NUOVA S.S.291
COLLEGAMENTO SASSARI - ALGHERO - AEROPORTO

Lavori di costruzione del 1° lotto Mamuntanas - Alghero
e del 4° lotto di collegamento con l'aeroporto di Fertilia

INTEGRAZIONI NOTA MATTM/CTVA N.1783 DEL 11.05.2018

CONFRONTO SOLUZIONI PROGETTUALI E OTTIMIZZAZIONI

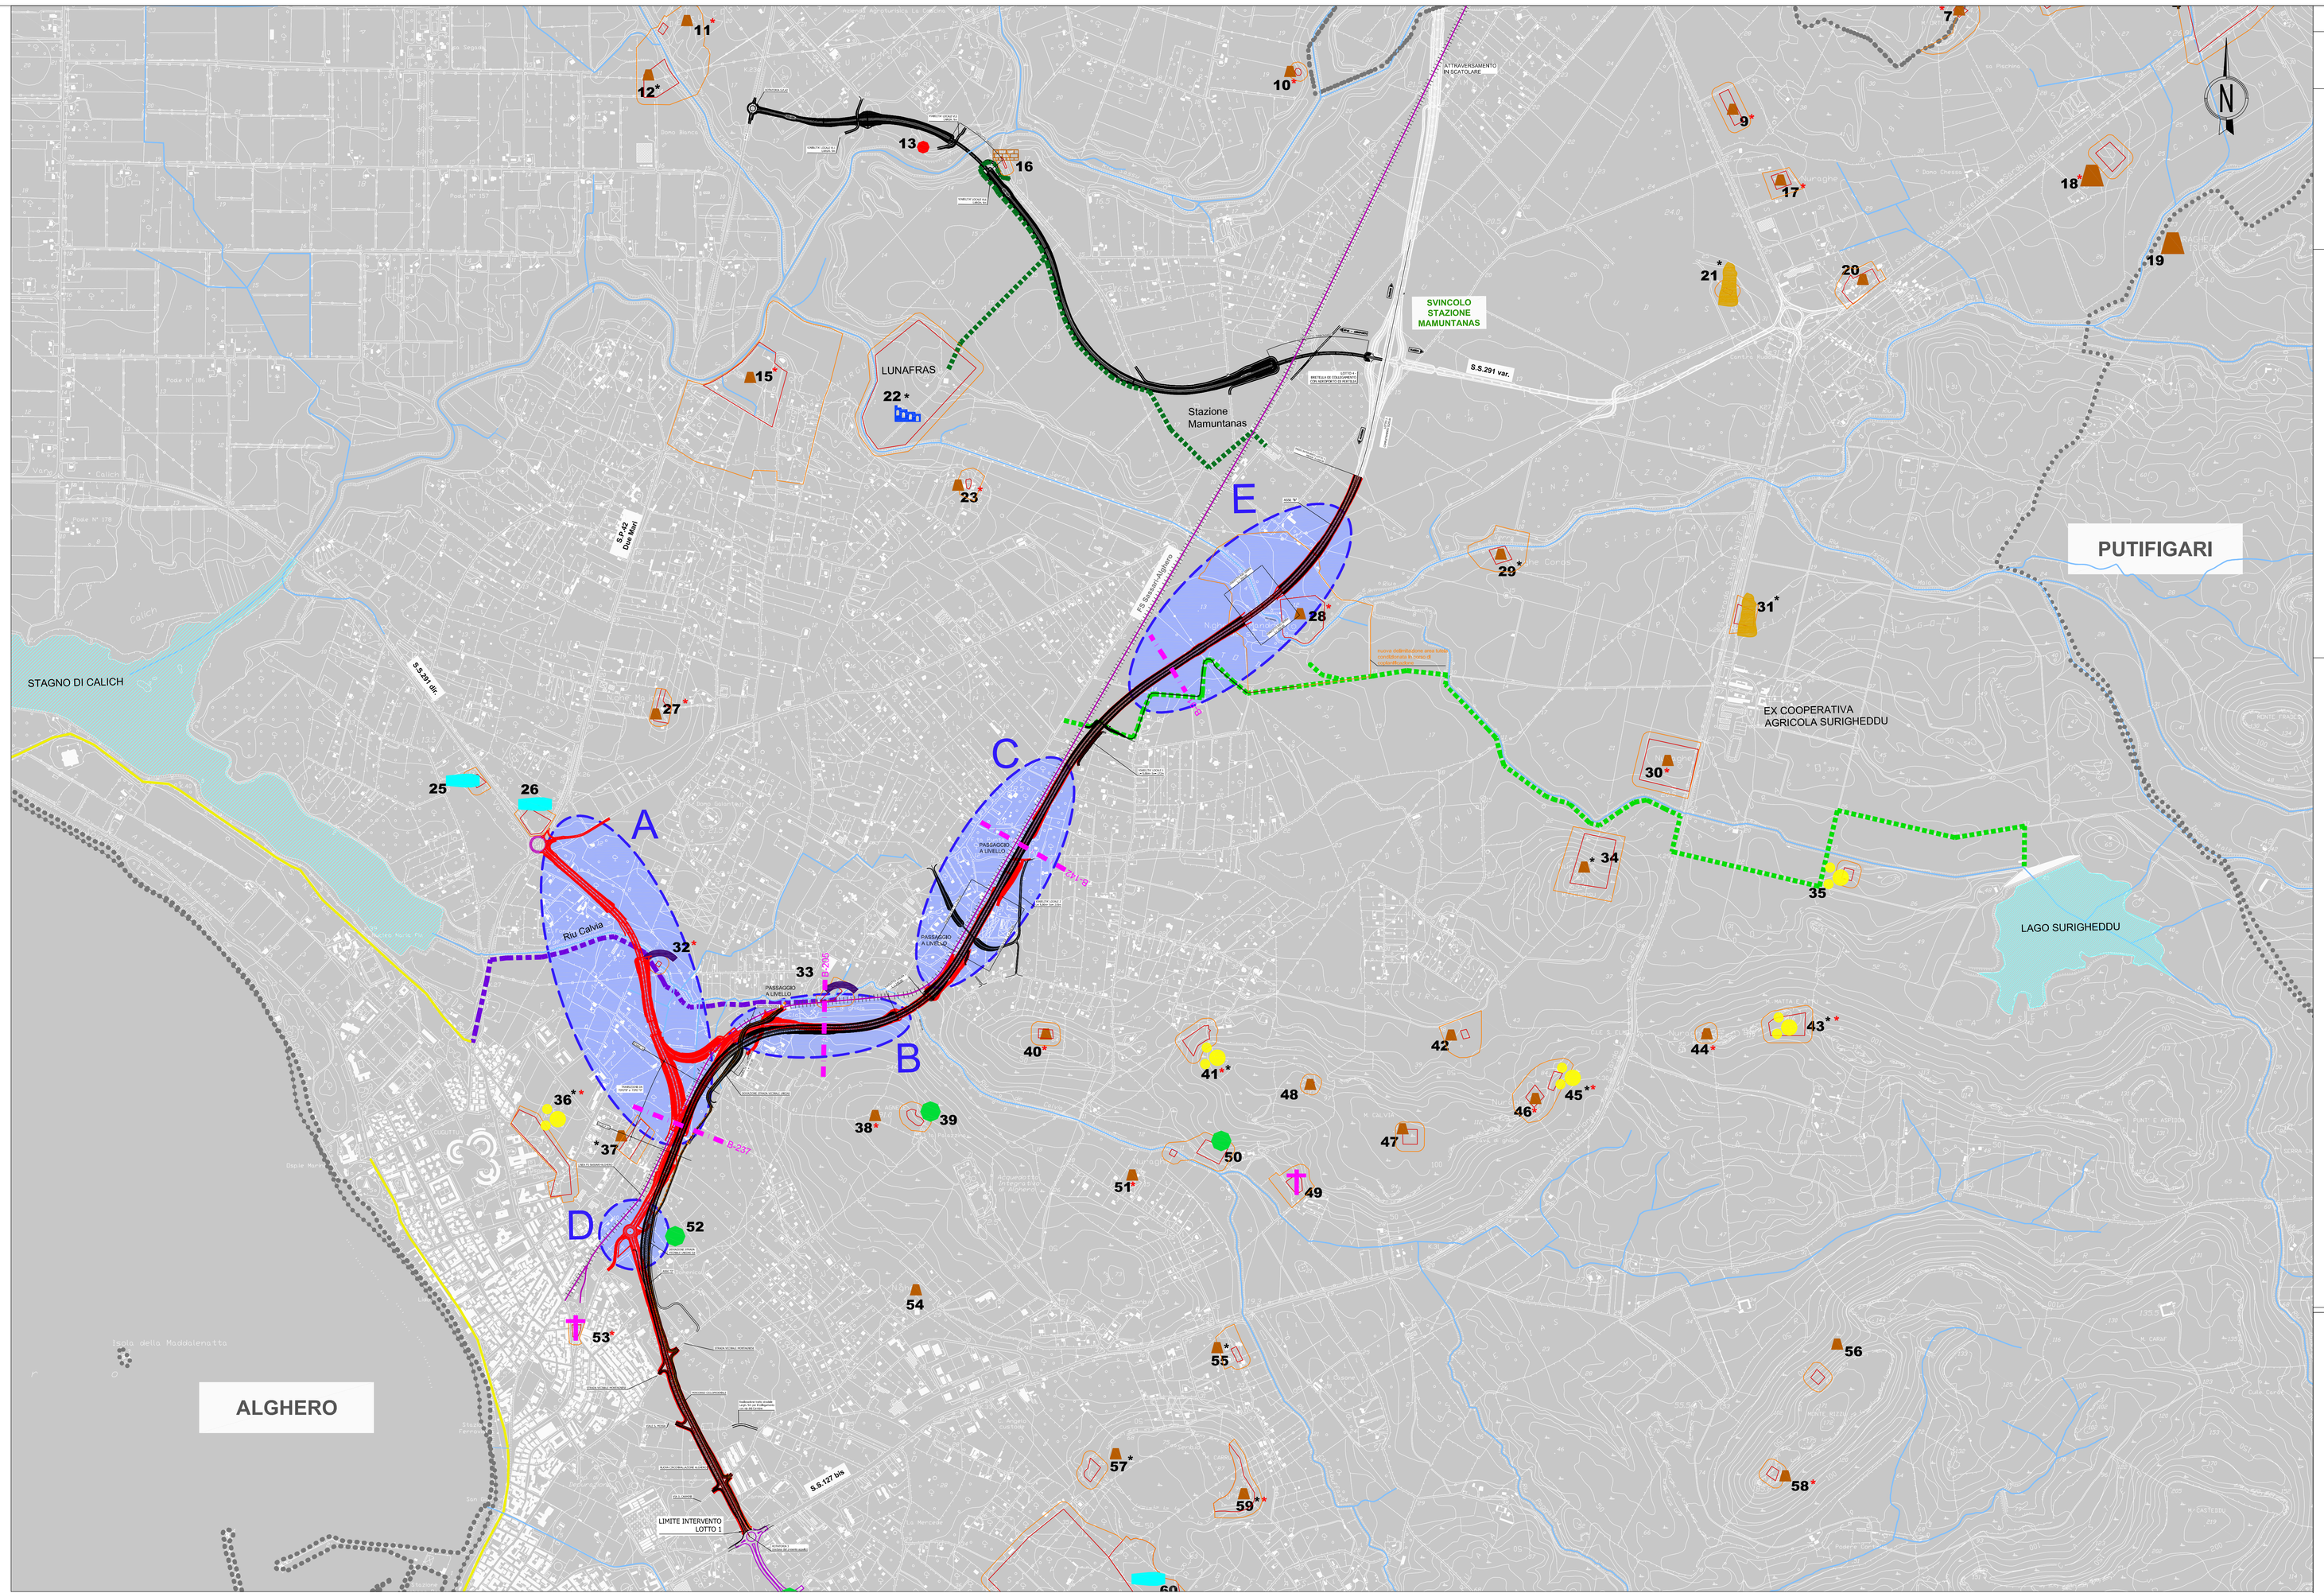
ZONA DI INTERVENTO "A"
Eliminazione del tratto di circonvallazione direzione Fertilia e della Rampa Direzionale Alghero con conseguente eliminazione delle opere di attraversamento della ferrovia. La modifica ha permesso di mantenere la livelletta a quote più basse e quindi di pervenire ad un miglior inserimento paesaggistico dell'infrastruttura.

ZONA DI INTERVENTO "B"
Ottimizzazione della livelletta, con conseguente abbassamento del piano viabile in trincea e riduzione della percezione visiva dai punti di vista esterni al tracciato.
Ridefinizione della viabilità di riconnessione con Via Ungias ed estensione della pista ciclopedonale sulla stessa Via Ungias, con conseguente spostamento Lato Sassari del punto di passaggio dalla categoria D alla categoria B.

ZONA DI INTERVENTO "C"
Al fine minimizzare l'impatto paesaggistico nel contesto in cui si inserisce il tracciato stradale, è stata effettuata una ottimizzazione della livelletta , con conseguente abbassamento del piano viabile che ha portato il passaggio da una sezione in rilevato a una sezione in trincea, permettendo di rendere meno visibile il nastro stradale dalle visuali circostanti.
Nell'ambito di tale tratto, sono state ottimizzate le accessibilità alle viabilità locali (Vicinale Punta Moro e Vicinale Puneddu Pontet) con conseguente eliminazione di un sottovia, ora incompatibile con la livelletta stradale, ed inserimento di un cavalcavia/cavalcaferrovia, il quale permette altresì l'eliminazione di un passaggio a livello.

ZONA DI INTERVENTO "D"
In corrispondenza del tratto di circonvallazione di Alghero è stata eliminata la rotatoria n.2 sulla Via Ungias, inserita nel progetto di marzo 2018. Tale scelta nasce dalla volontà di ridurre al minimo l'impatto paesaggistico in corrispondenza di un'intersezione che, secondo quanto previsto dalla normativa stradale, si sarebbe configurata con una soluzione a livelli sfalsati.
In relazione alla eliminazione della rotatoria è stata riconfigurata la Via Ungias nel tratto parallelo all'asse D fino a Via Monte Agnese.

ZONA DI INTERVENTO "E"
Proposta di inserimento di un tratto di "fascia verde spartitraffico" di larghezza pari a 5m in continuità con il tratto stradale già realizzato (lotto 2).
Rivisitazione Viadotto Serra con unificazione delle due pile in un'unica pila.
